**Modulo per la presentazione delle osservazioni per i piani/programmi/progetti sottoposti a procedimenti di valutazione ambientale di competenza statale**

**ID: Codice procedura (ID\_VIP/ID\_MATTM): 12691**

**“Progetto di un impianto eolico denominato "Pitigliano" ubicato nei comuni di Pitigliano (GR) e Sorano (GR) costituito da 20 (venti) aerogeneratori di potenza nominale 7,0 MW per un totale di 140,0 MW con relative opere connesse ed infrastrutture indispensabili”**

**Immagine 1. Vincoli ex art. 136 del CBC dal PIT della Regione Toscana e zona approssimativa dove è progettato l'impianto industriale.**

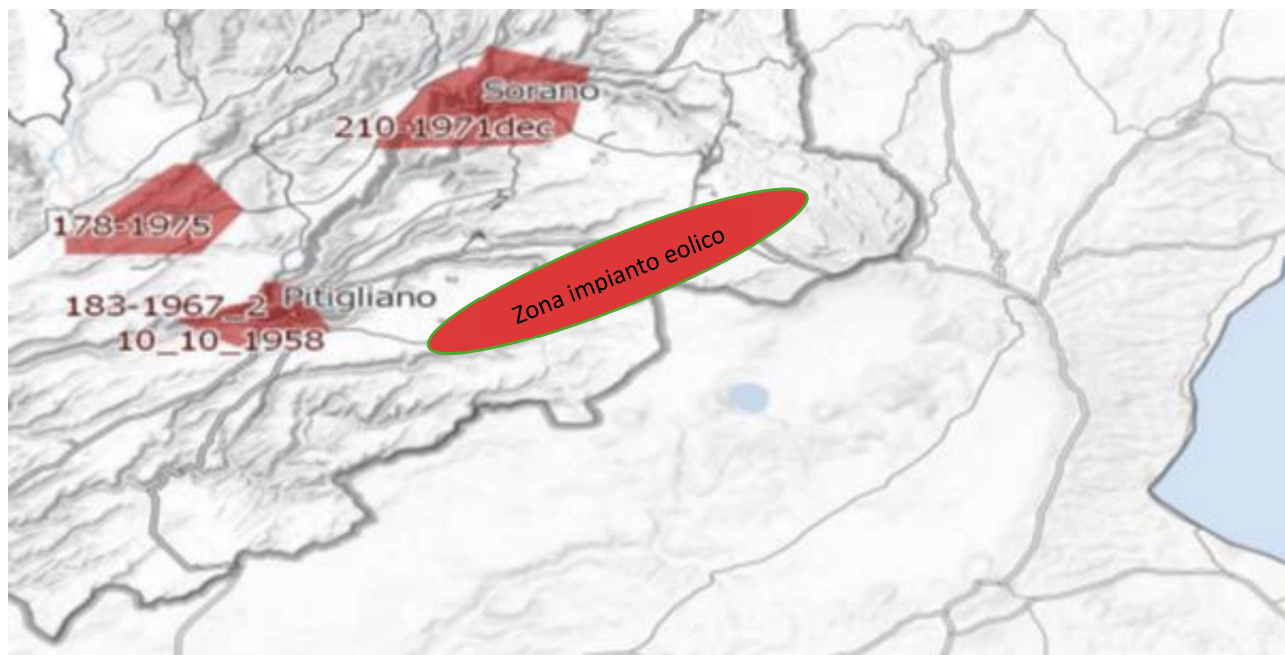
Al contrario si evidenzia che l'impianto eolico industriale citato non solo ricadrebbe con tutti e 20 gli aerogeneratori all'interno delle fasce di rispetto di 3 km di due vincoli paesaggistici di notevole interesse pubblico esistenti nella Regione Lazio e con una parte di essi nel vincolo paesaggistico del Centro abitato di Sorano ( GR) quindi in aree non idonee all'installazione di impianti di energia rinnovabile. Addirittura, alcuni aerogeneratori sarebbero ubicati a poche centinaia di metri dai perimetri dei due vincoli paesaggistici laziali ex art 136 del CBC.

Ma la non idoneità dell'area non sarebbe certificata soltanto da questi vincoli paesaggistici ma anche dalle fasce di rispetto dei Beni della Parte seconda del CBC numerosi nel territorio interessato dal progetto dell'impianto eolico. Infatti la Proponente a pag 11 del SIA scrive: *"L'area interessata si trova all'esterno delle aree SIN individuate in Toscana e dista circa: 2,8 km dal centro abitato di Pitigliano, 2,7 km dal centro abitato di Onano, 2,8 km dal centro abitato di Latera"*. Quindi l'impianto come certifica la proponente potrebbe ricadere all'interno delle fasce di rispetto dei Centri Storici dei paesi citati e comunque li lambirebbe. Incompatibile sarebbe l'ubicazione di una parte del cavidotto che ricadrebbe nelle fasce di rispetto del vincolo paesaggistico di notevole interesse pubblico del Centro Storico di Pitigliano. Considerando che le Regioni grazie al Decreto interministeriale nell'emanazione della legge sulle aree idonee e non idonee hanno la facoltà di estendere le fasce di rispetto dei Beni del CBC fino a 7 km per alcuni di essi non è da

*Inoltre, come sostiene la Proponente parte dell'impianto si verrebbe a trovare a 3,5 km dal centro abitato di Sorano. Infatti, tre degli aerogeneratori WTG 08, 09, 10 sono addirittura all'interno delle fasce di rispetto dei 3 km del suo vincolo paesaggistico di notevole interesse pubblico ex art 136 del CBC. Si evidenzia che così si crea*

un'ulteriore incompatibilità con la tutela del Paesaggio.

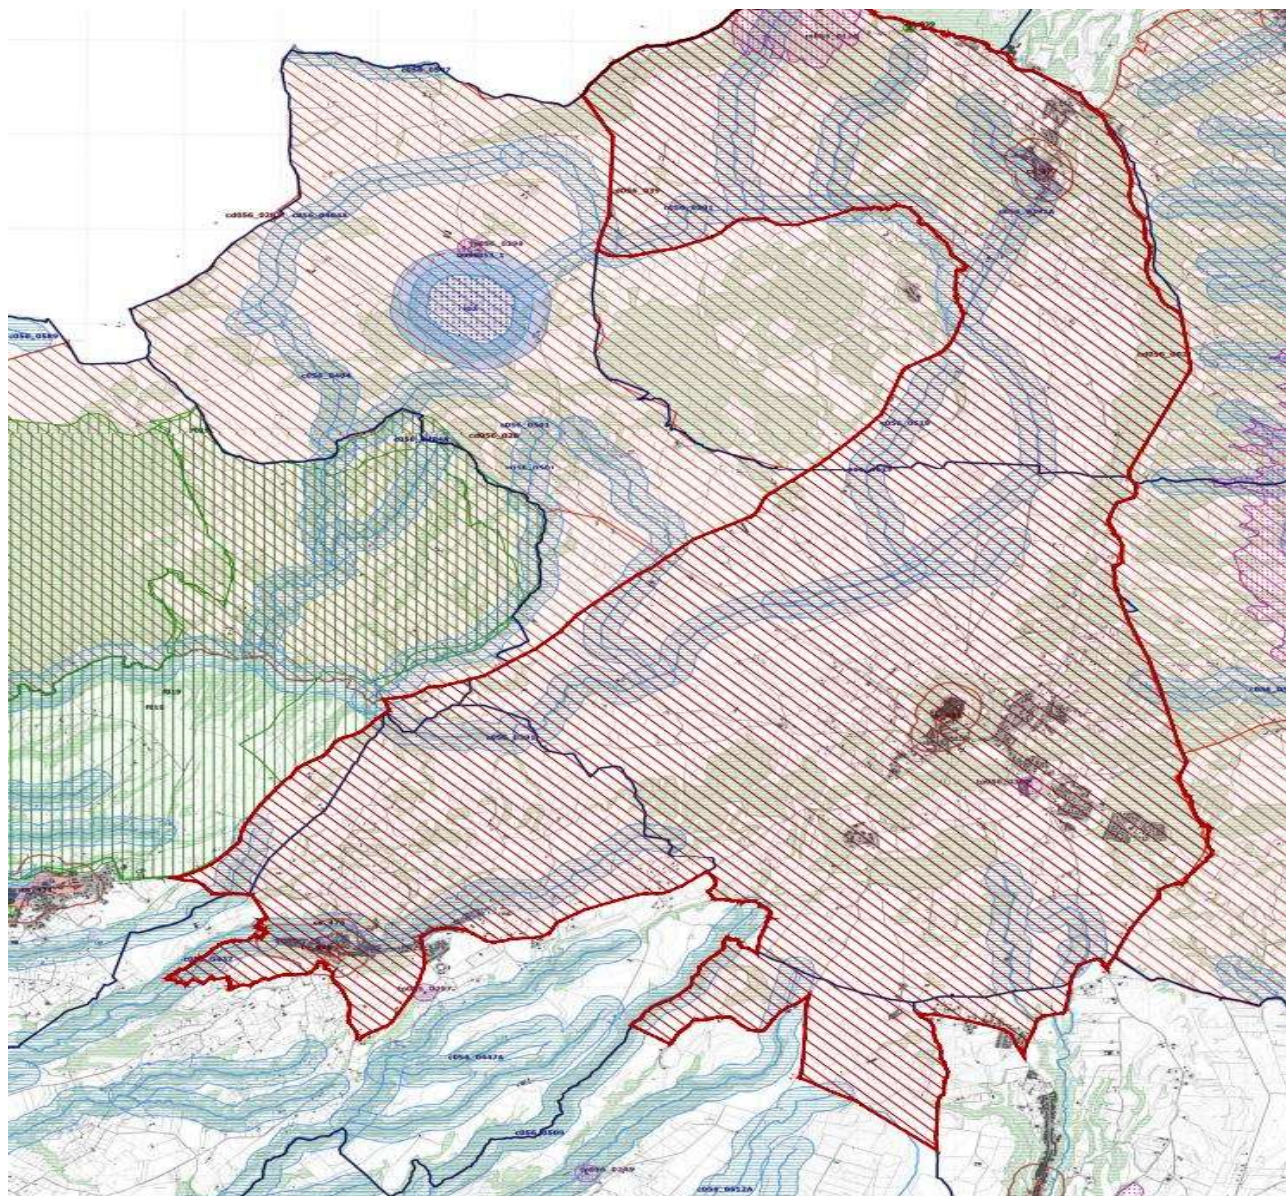
Come è illustrato nell'immagine si ribadisce che l'impianto industriale "Pitigliano" ricade completamente all'interno delle fasce di rispetto dei due vincoli di notevole

interesse pubblico e lambisce quelle di un terzo vincolo e quindi come affermato dal Consiglio di Stato nelle sentenze citate, l'impianto è insediato in area non idonea ai sensi dell'art. 20 comma 8 lettera c quater del D.Lgs. n. 199/2021 e ss.mm.ii al contrario di quanto sostiene la proponente.

Si ricorda inoltre che il Vincolo dell'Orlo della Caldera di Latera ha unito insieme i due vincoli enunciati e già esistenti della Conca del Lago di Bolsena (D.M. 24.10.1960 e D.M. 22.05.1985) e la Conca del lago di Mezzano e territorio circostante (DM 22.05.1976 "Conca del Lago di Mezzano e territorio circostante" e DM 22.05.1984 "Selva del Lamone") testimoniando, se ce ne fosse stato ancora bisogno, il notevole pregio paesaggistico di tutta l'area. Pregio paesaggistico arricchito dal valore naturalistico della confinante Riserva Naturale regionale "Selva del Lamone" con la sua Area Contigua e i vari siti Natura 2000 e le due aree di importanza internazionale per gli uccelli, IBA 099 Lago di Bolsena e la 012 Selva del Lamone. Inoltre, si segnala anche l'impatto sulle tradizioni agroalimentari con la zona DOC vino bianco di Pitigliano, del Pecorino Toscano DOP, dell'olio extravergine di oliva DOP Canino, la Lenticchia di Onano, il vino "Aleatico" e il fagiolo del Purgatorio di Gradoli e altri pregiati prodotti tipici locali del Biodistretto del Lago di Bolsena che comprende anche i Comuni laziali interessati dall'impianto industriale.

**Immagine 3. Cumulo di una parte di impianti eolici, fotovoltaici e geotermici industriali in progettazione ed esistenti intorno all’eolico industriale “Pitigliano”.**

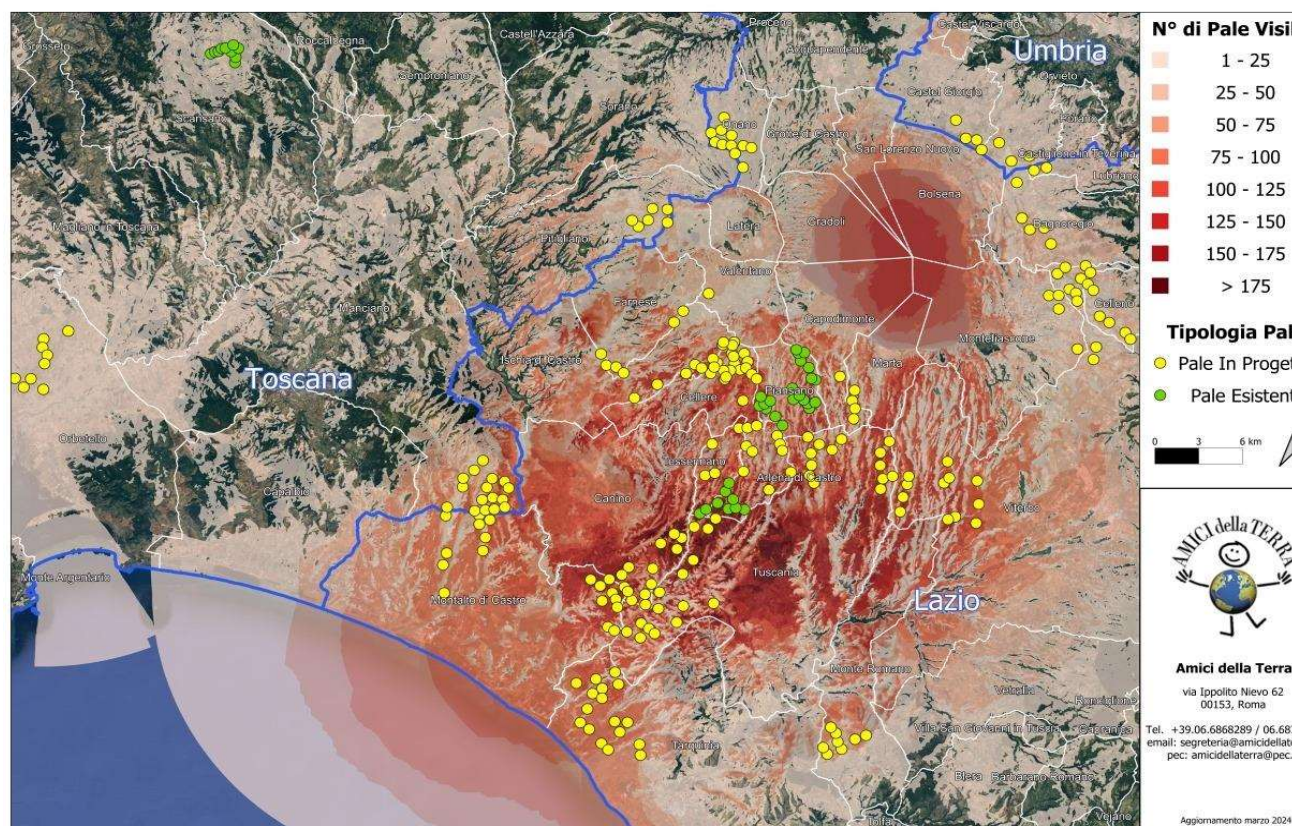
Beni Culturali “*Ambito paesaggistico, geologico e geomorfologico dell’orlo della caldera di Latera ...*” Non vengono nemmeno citati gli impianti eolici in progetto al MASE, il “Rempillo” (6 aerogeneratori) e un altro in verifica amministrativa di 14 aerogeneratori e 72, 6 MW. Ad oggi nei territori di Pitigliano, Sorano e in quello limitrofo potenzialmente potrebbero essere insediati 40 aerogeneratori alti 200 metri e larghi 170. Ma la proponente non cita neanche altri impianti che creerebbero il cumulo e quindi maggiore impatto. Infatti, sul territorio della “Città del Tufo” (Sorano e Pitigliano) impatterebbero anche l’impianto eolico “Montarzo” di Onano con 13 aerogeneratori con le dimensioni ricordate, l’altro eolico industriale nel territorio di Valentano con sette aerogeneratori (stesse dimensioni), gli impianti di Farnese con un minieolico di 3 Torri alte 60 metri già installate in località Poggio del Crognolo e l’impianto eolico industriale “Vallerosa” (7 aerogeneratori alti 200 metri e larghi 158 metri) in procedura VIA presso la Regione Lazio. Inoltre, altri impianti del minieolico già presenti a Valentano, Cellere e Piansano e due progetti eolici industriali con le stesse dimensioni (200 m x 170 m) nel Comune di Ischia di Castro. La valutazione del cumulo non prende neanche in considerazione gli impianti industriali di fotovoltaico e agrivoltaico in progetto a Farnese, Valentano, Ischia di Castro, Cellere. L’impianto geotermico in procedura Via al MASE, progettato nella Caldera di Latera. Quindi è stata effettuata una valutazione del potenziale impatto cumulativo non veritiera a dispetto di quanto affermato dalla proponente che sostiene di aver preso in considerazione uno spazio di 10 km intorno al suo impianto per gli impatti che si creerebbero.

Si ribadisce che le aree in cui verrebbe installato l’impianto eolico industriale “Pitigliano” sono tutelate da diverse leggi e da diversi vincoli che si trovano sia a ridosso dello stesso, sia nelle aree intermedie e vaste.
